5-F-30.1 Innenansicht Nord Sporthalle

Bauvorhaben:
Umbau und Erweiterung
Bertolt-Brecht-Gesamtschule
Humboldtstraße 14
30926 Seelze
Bauherr:
Stadt Seelze
Rathausplatz 1
30926 Seelze

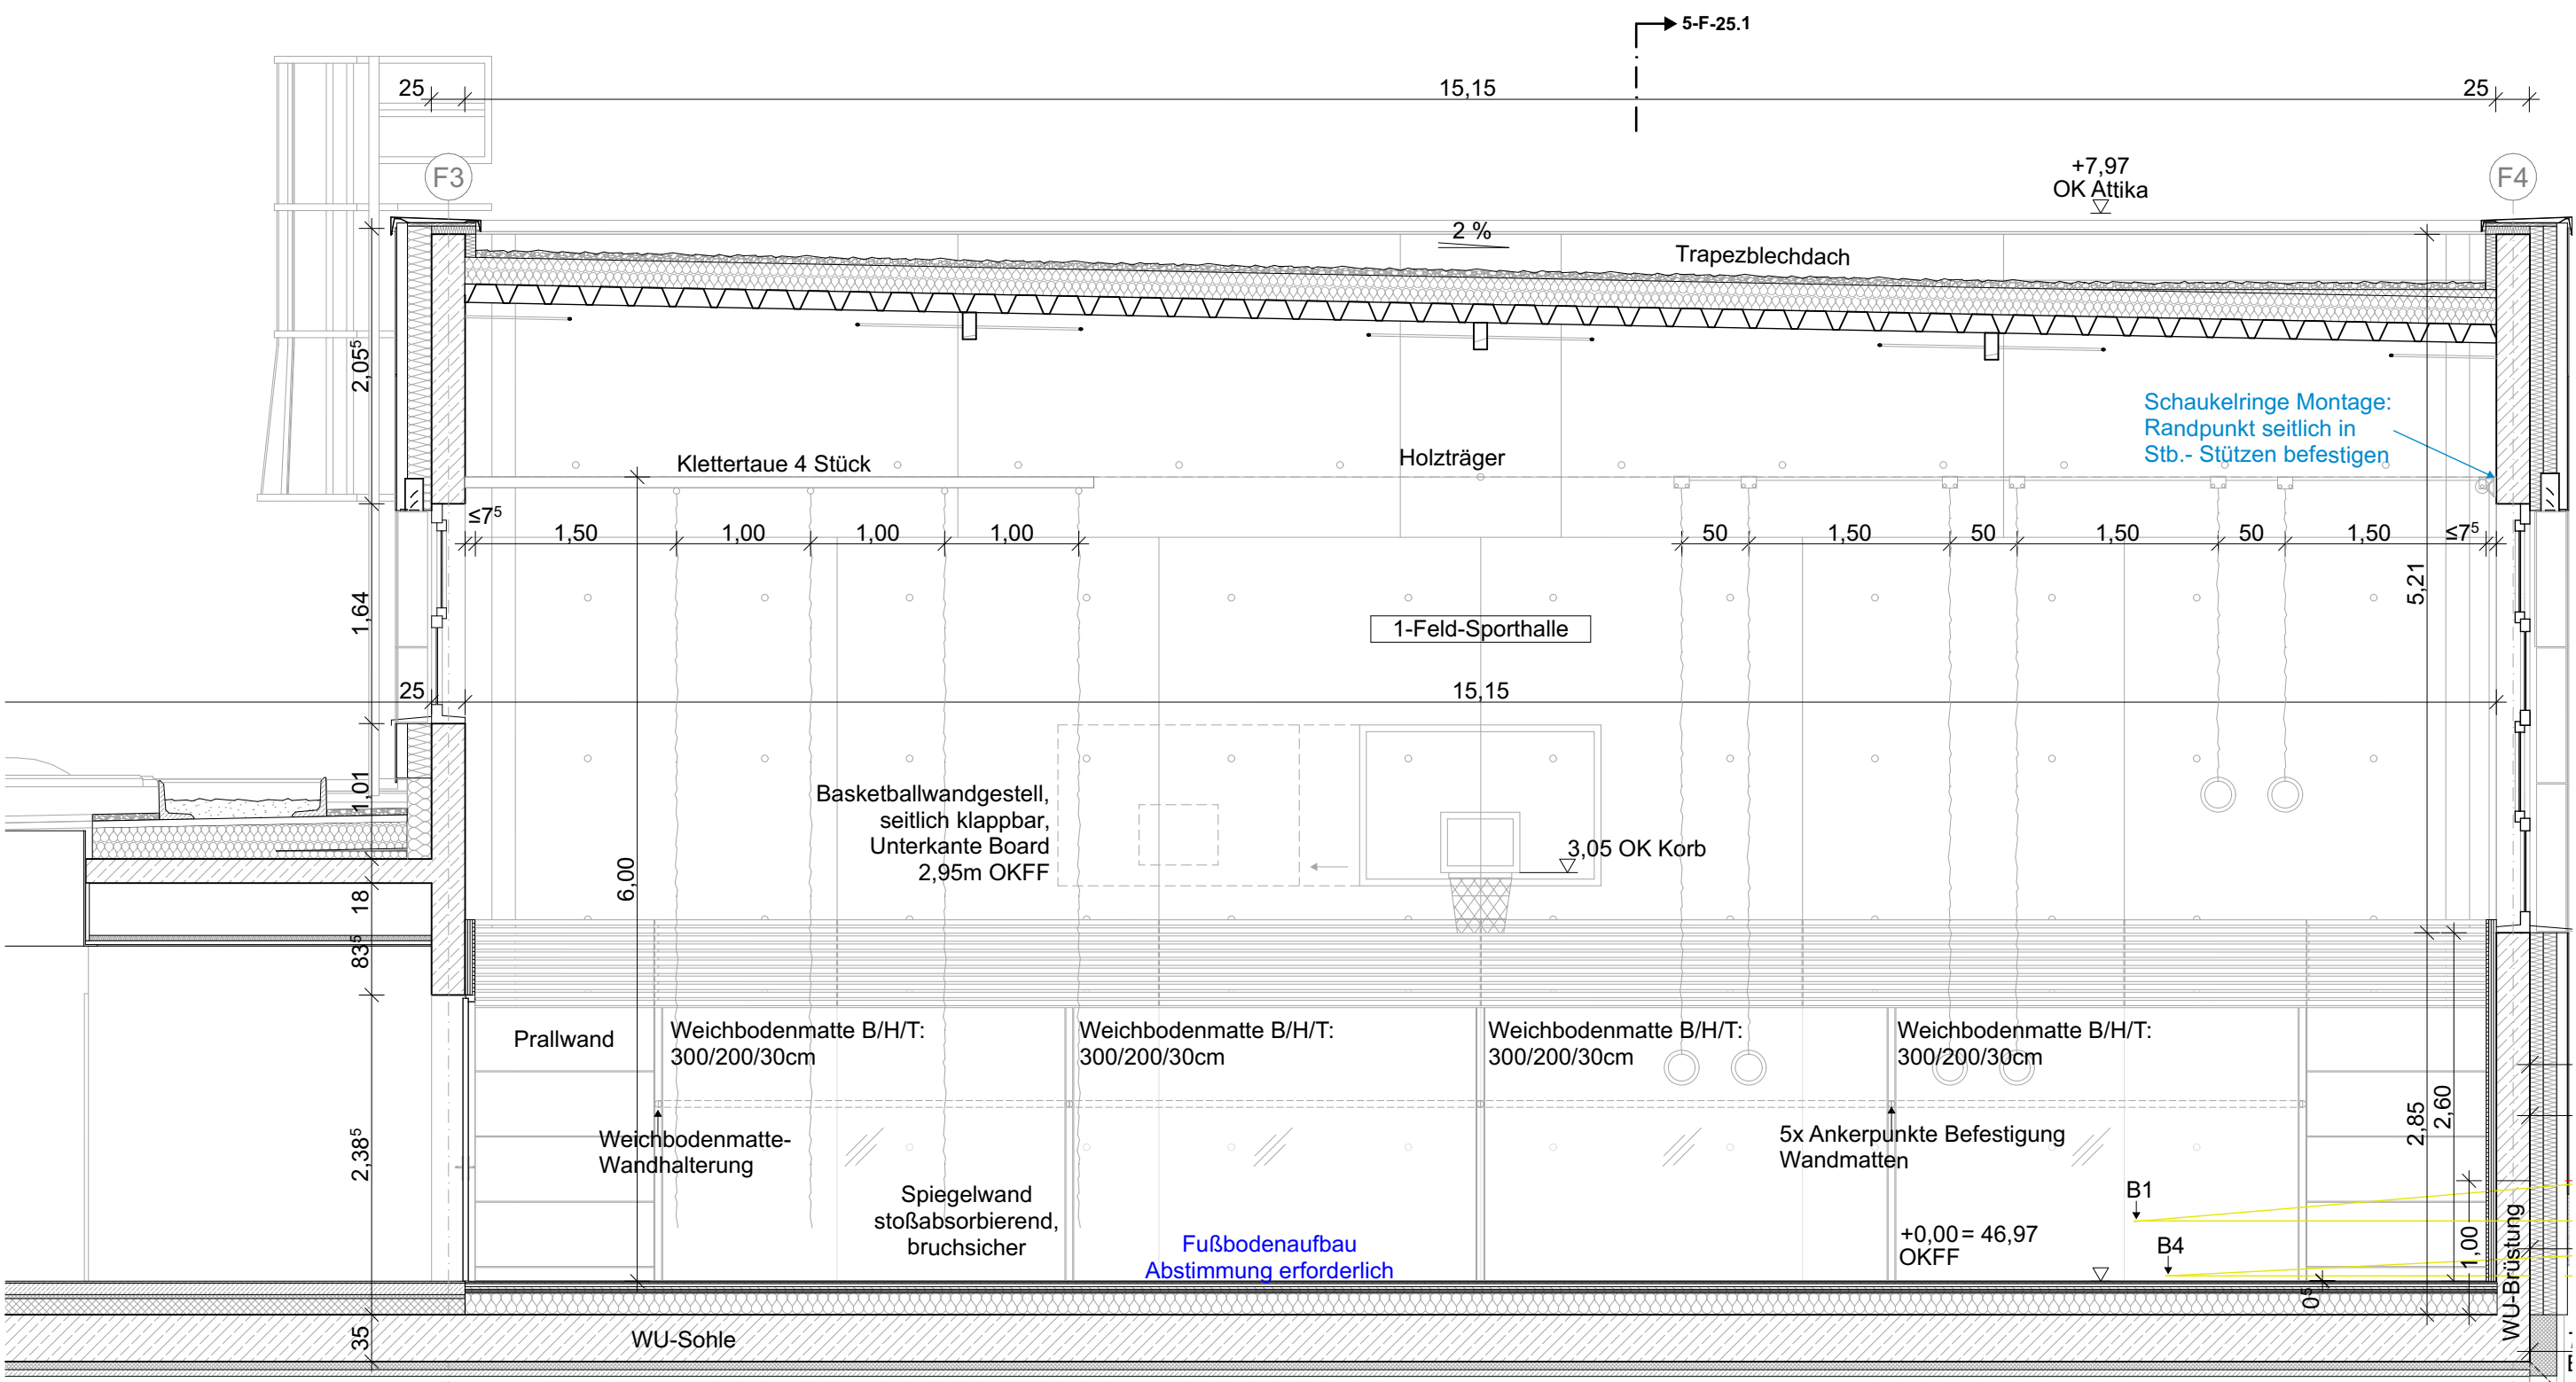
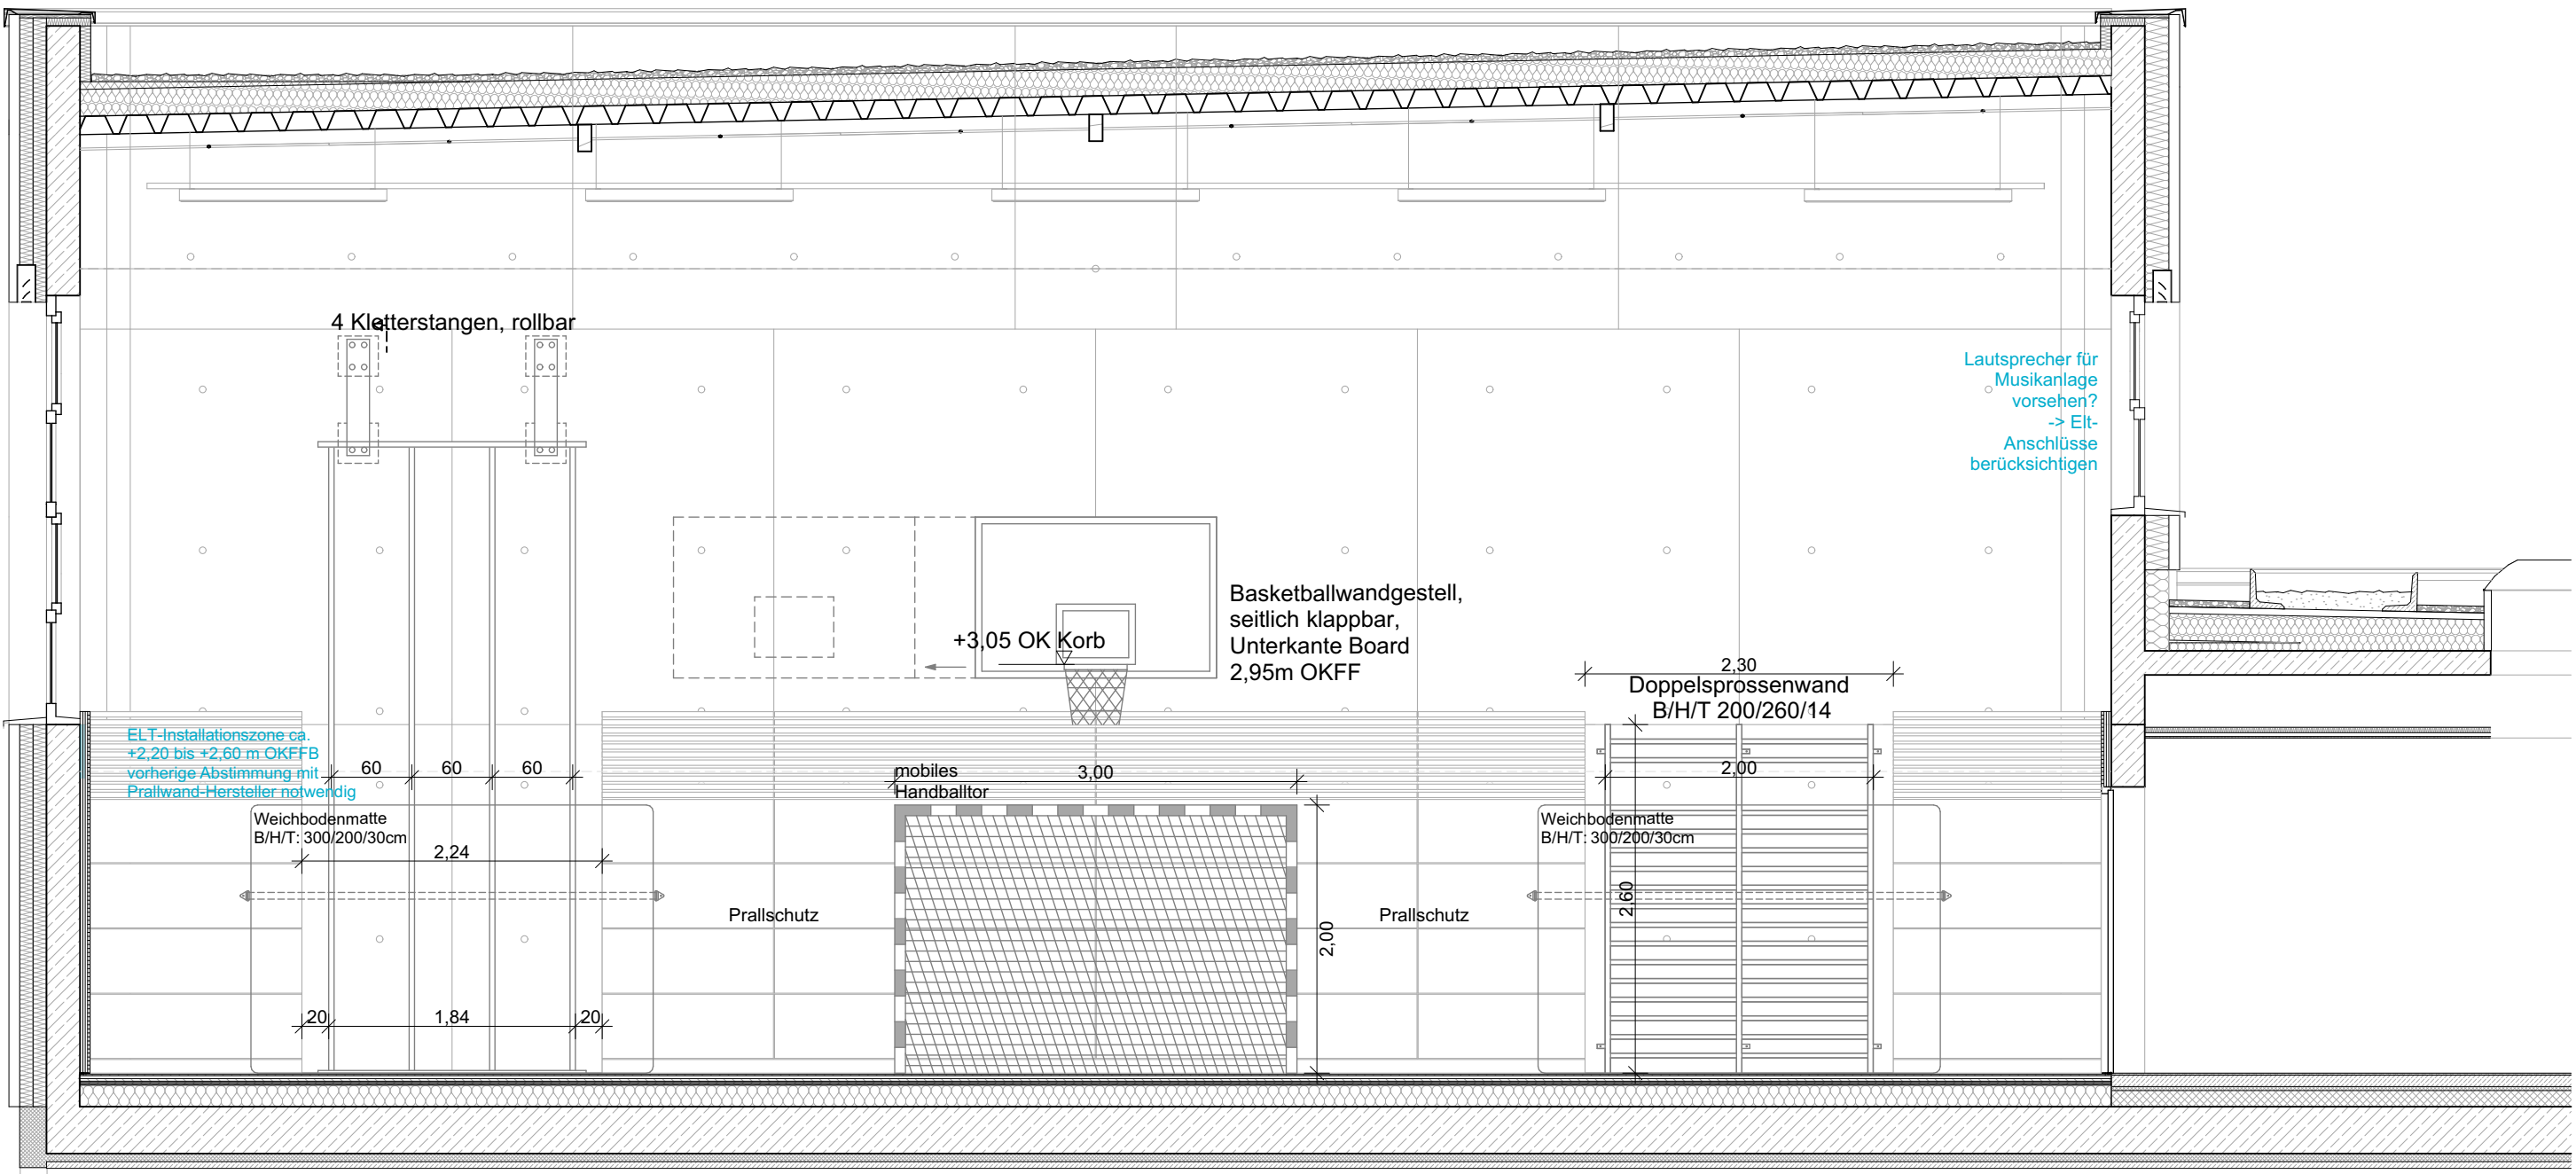
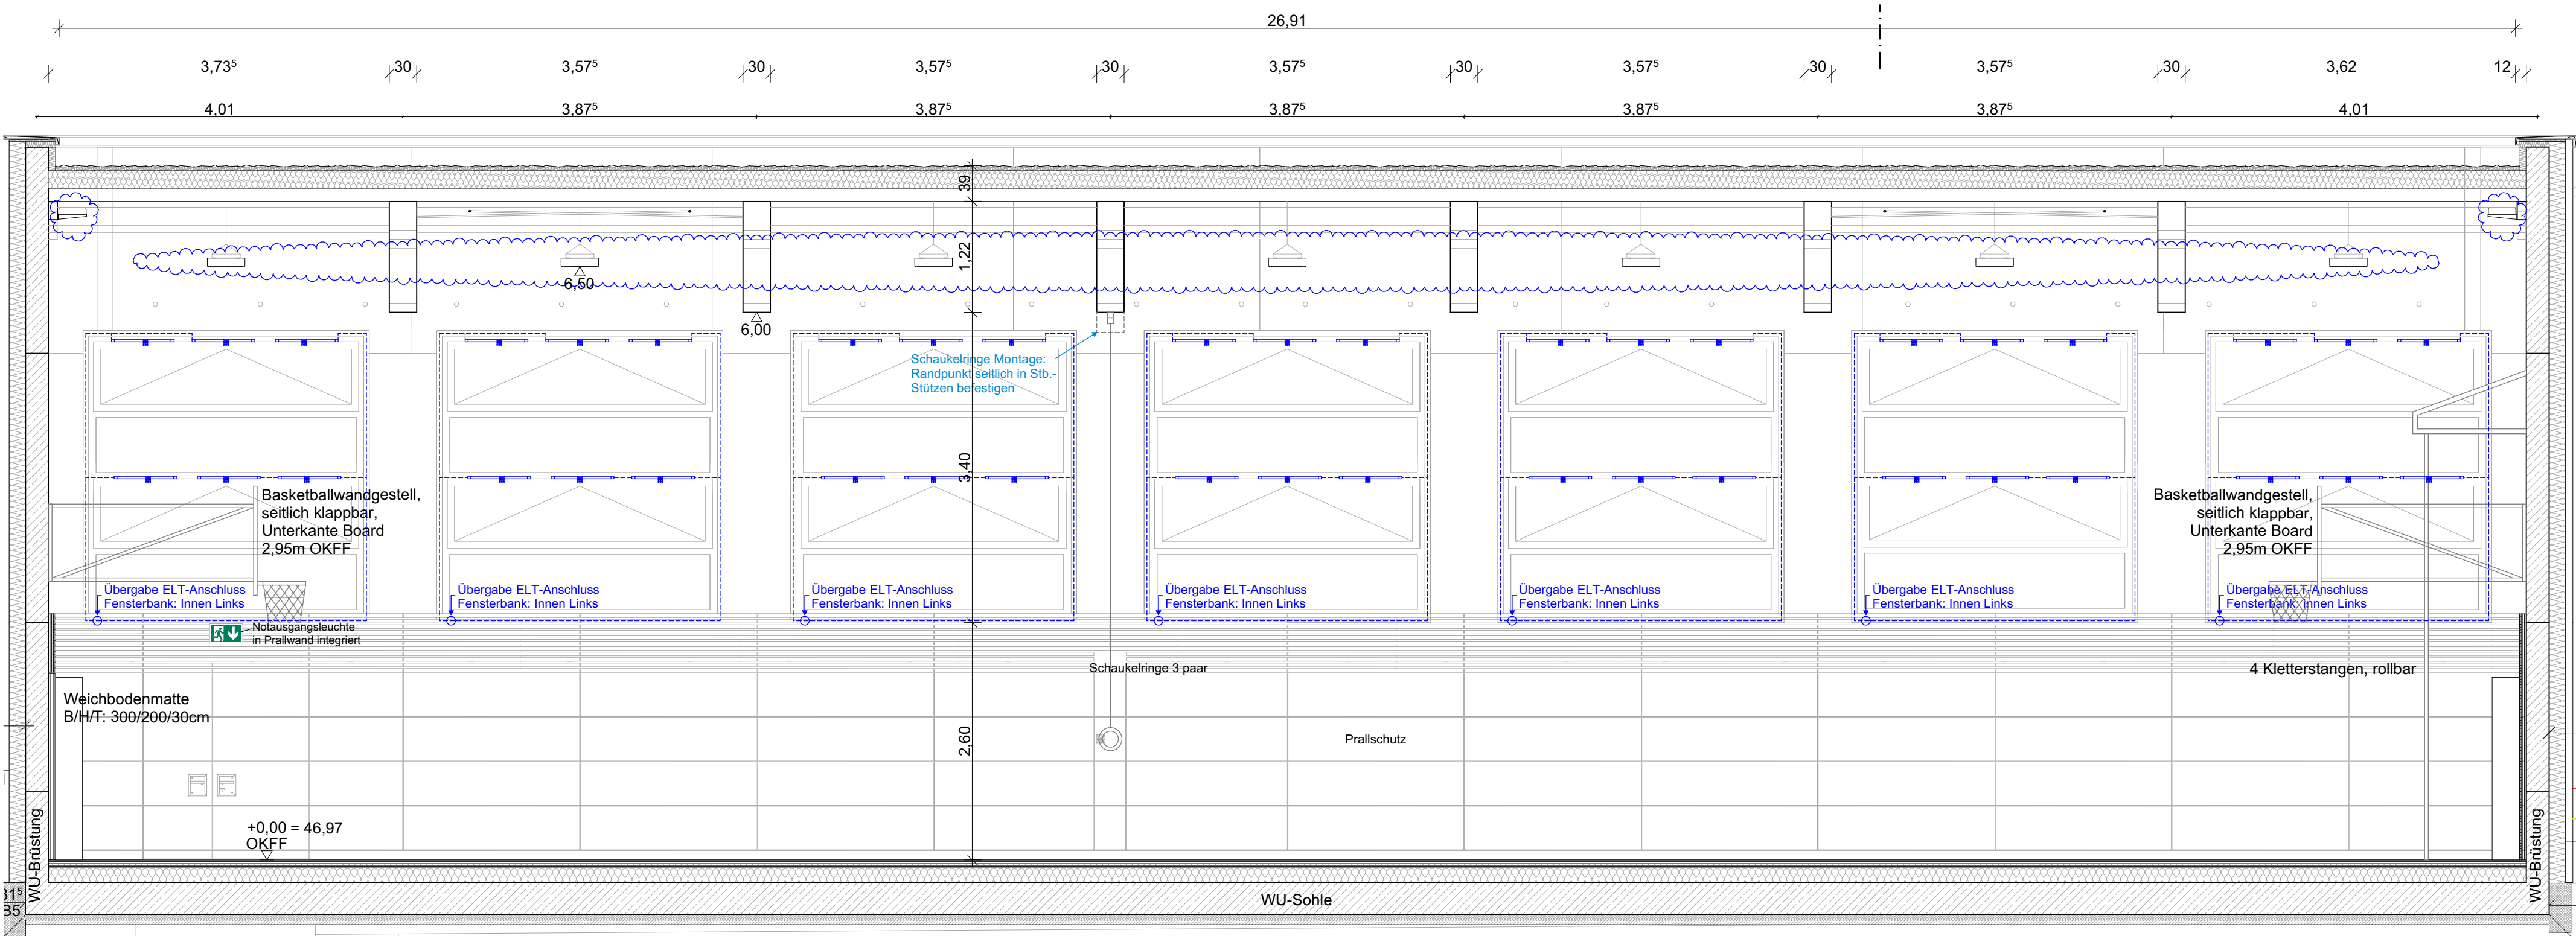
c	Anpassung Leuchtenhöhe, Lautsprecher, Revi-Tür	24.08.2026	Fm	
b	Anpassung Fensteröffnung, Prallwand und Schalplanung aktualisiert	16.07.2026	Fm	
a	ELT-Anschlüsse Basketball entfernt, Wand-An-/ Einbauten angepasst, Schalung eingezeichnet	17.03.2026	Fm	
Index	Bemerkung / Änderung	Datum	gez.	
Änderungen
